Banheiro

Descrição

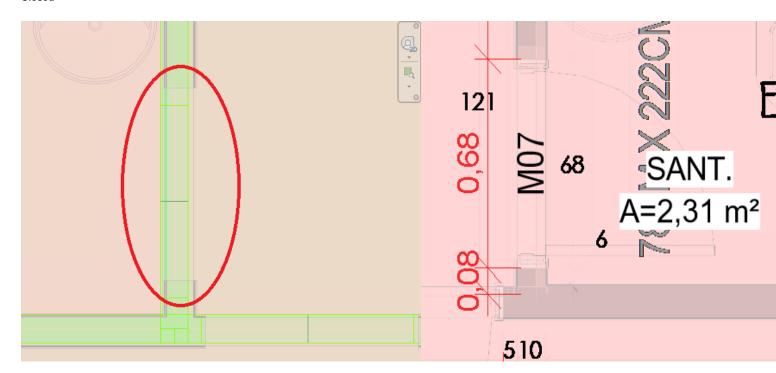
Porta do banheiro não alinhada com estrutura (estrutura em verde) por favor, verificar e ajustar ocorrncia em todas as torres

Ajustado na R02 sem comentários
